STAROSTWO POWIATOWE W WAŁBRZYCHU

BOS.272.1.3.2018

Dotyczy: przetargu nieograniczonego na zadanie pn. **Przebudowa obiektu mostowego (JNI 01013243) w ciągu drogi powiatowej nr 2876 D w km 13+690 w miejscowości Zagórze Śląskie, gm. Walim**

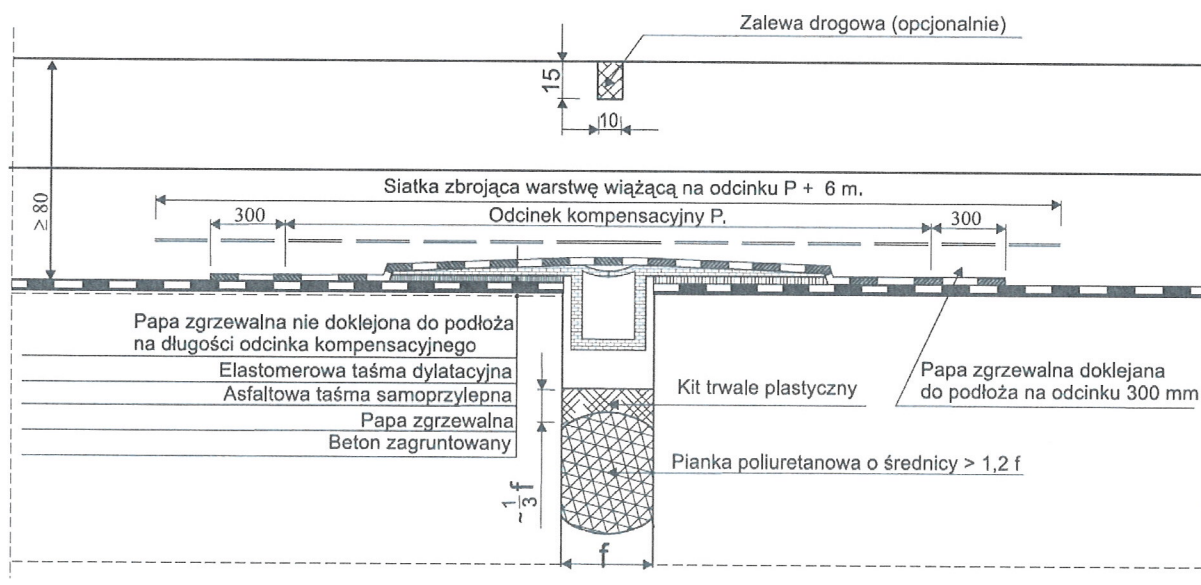
23) czy Zamawiający ma świadomość kłopotów z utrzymaniem obiektu wynikających z uciążeniem płyty odciążającej oraz płyt przejściowych (brak zdylatowania konstrukcji oraz nawierzchni). Projekt Budowlany zakłada 25m x 8,5m płyty żelbetowej bez żadnej dylatacji. Takie rozwiązanie techniczne może doprowadzić do poważnych uszkodzeń nawierzchni asfaltowej i bardzo problematycznych ewentualnych napraw.

Należy ująć w kosztach płyty odciążającej poz. 39 wykonanie dylatacji pozornych w płycie w czterech miejscach – około 2,2m od fundamentów (c.a. miejsca zerowe momentów) na całą szerokość płyty. Dylatacje należy wykonać na głębokość około 20-25 cm od góry z styropianu typu STYRODUR o grubości 2 cm. Zbrojenie powinno zostać. Po zabetonowaniu płyty część styropianu od góry należy usunąć i włożyć tam piankę poliuretanową a następnie uszczelnić kitem trwale plastycznym. Położyć papę, zamocować elastomerową taśmę dylatacyjną i zamocować drugą warstwę papy na odcinku kompensacyjnym.

Na całym odcinku płyty odciążającej i 2 m poza nią na płyty przejściowe należy zastosować siatkę zbrojącą

warstwę wiążącą. Należy to ująć w pozycji 63 – warstwa wiążąca.

W warstwie ścieralnej należy ponadto wykonać w miejscach nad dylatacjami pozornymi oraz tam gdzie się kończy siatka 2m za skrajnymi fundamentami, nacięcia na głębokość 1,5cm i szerokość 1cm. Należy to ująć w pozycji 64 – warstwa ścieralna SMA.

Maksymalne przemieszczenia tak zdylatowanej płyty wynosić będą nie więcej niż 3mm.
